# Rapport de contrôle d'installations électriques à basse et à très basse tension

RÉF. 106/2025/106454/D01:1

DATE DU CONTRÔLE 13/06/2025 (09:00 - 09:40) AGENT VISITEUR Xavier Lepage  
 ADRESSE DU CONTRÔLE Rue René Jurdant 10 - 1301 Wavre TYPE DE CONTRÔLE Visite de contrôle vente ancienne installation (8.4.2.)

**Croquis de position élémentaire et descriptif sommaire des tableaux**

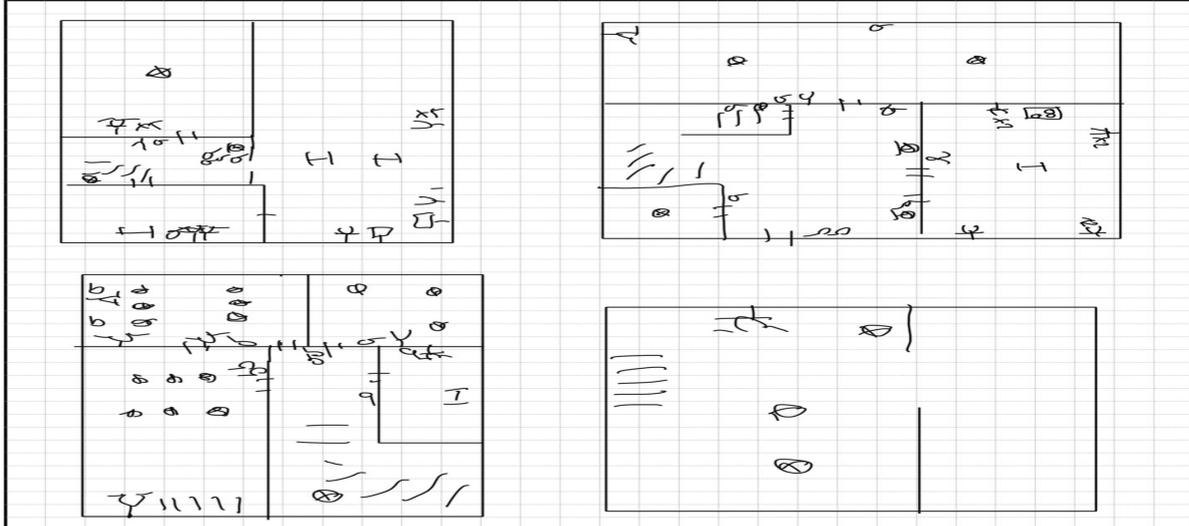
Conformité schéma(s) unifilaire(s) et plan(s) de position Pas OK | Nombre de tableaux 2 | Nombre de circuits 10+7

Circuits	/	/	;
Protection	10 circuit fusible automatique 15A (4) 20A (2x) (4x6A)	5 circuits disj 16A k?	1 disj 25A k ?
Section (mm <sup>2</sup> )	1,5 2,5	1,5 2,5	6
Conclusion	OK	Pas OK	Pas OK
